Reactie Fietzersbond op het voorlopig ontwerp herinrichting kop Assendorperstraat (met reactie gemeente)

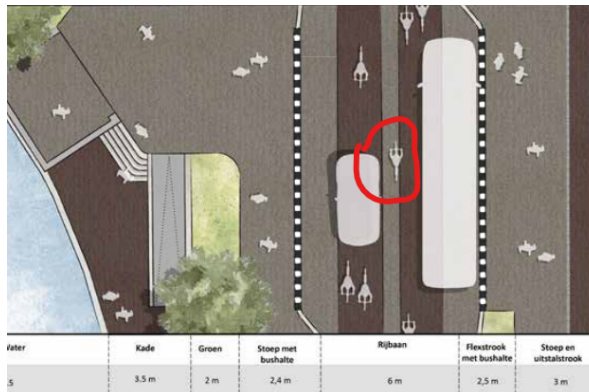
Wanneer fietsers de bushalte moeten passeren is er nauwelijks ruimte omdat te doen. Met tegenliggend verkeer is maar een erg smalle rijbaan beschikbaar zoals in onderstaande gemeentelijke tekening is te zien. De fietsers moet over de middenstrook rijden om afstand te houden van de bus.

Bedenk onderstaand plaatje eens met verkeer; een halterende bus, een volle parkeerplaats en tegemoetkomend verkeer:

De rijbaan wordt ter plaatse van de bushaltes twee keer een meter verbreed. Dan blijft er voldoende ruimte over om de gehalteerde bus te passeren, zelfs als er twee bussen tegelijkertijd halteren.
